## Nouveau kit de réparation pour SN 4220

## Kit de réparation mâchoire de frein cpl. avec ressorts de traction

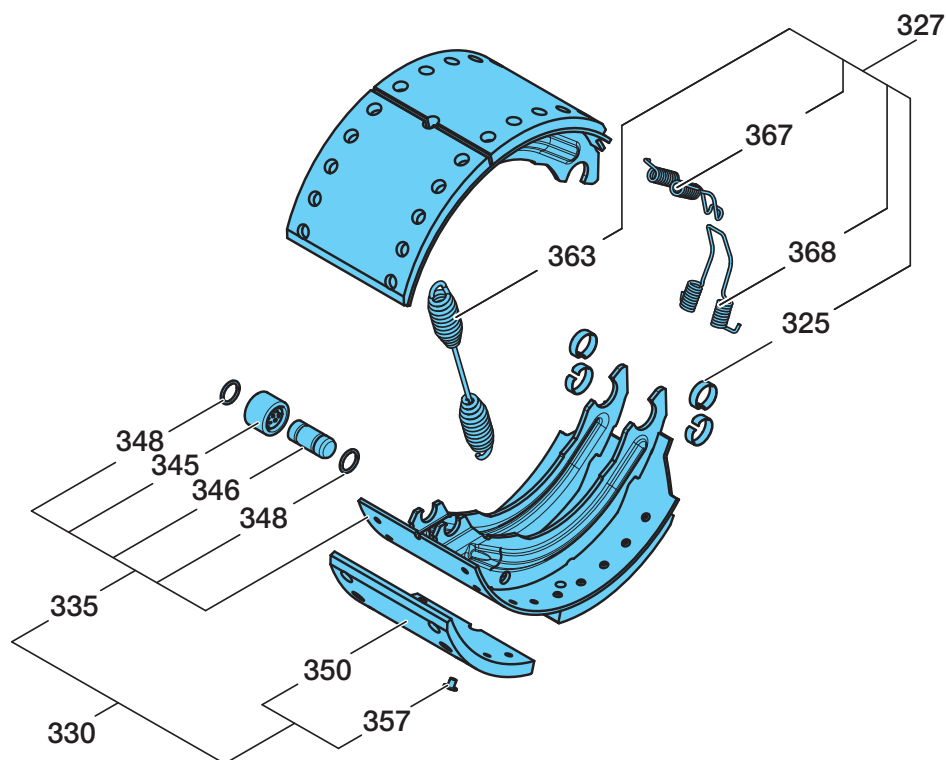
Après le lancement réussi de la génération de mâchoires de frein ECO Drum sur le SN 4218, les freins SN 4220 sont maintenant successivement modifiés.

ancien	=>	nouveau
<b>Mâchoire de frein cpl.</b>		
05.091.27.82.1	=>	05.091.47.04.1
<b>Kit de réparation pour freins</b>		
09.801.02.38.0	=>	09.801.07.49.0
<b>Kit de réparation en caisse à clairevoie grillagés</b>		
99.00.000.6.02	=>	99.00.000.6.23
99.00.000.6.03	=>	99.00.000.6.24

Kit de réparation SN 4220	
		ancien 09.801.02.38.0	nouveau 09.801.07.49.0
Pos.	Désignation	Quantité	
327	Kit de réparation pour freins SN 42.. (ressorts de traction / circlips)	1	09.801.02.44.0 Pos. 325, 363, 367, 368 incl. Pos. 315, 364 *
330	Mâchoire de frein cpl., avec garniture	4	05.091.27.82.1 Pos. 335, 350, 357

Les tôles de raccordement (03.167.23.09.0 / Pos. 315) et les ressorts de traction (03.397.44.06.0 / Pos. 364) ne sont plus compris dans le nouveau kit de réparation. Pensez à les commander séparément.

Quantité par essieu :  
4x 03.167.23.09.0 / Pos. 315 et 8x 03.397.44.06.0 / Pos. 364
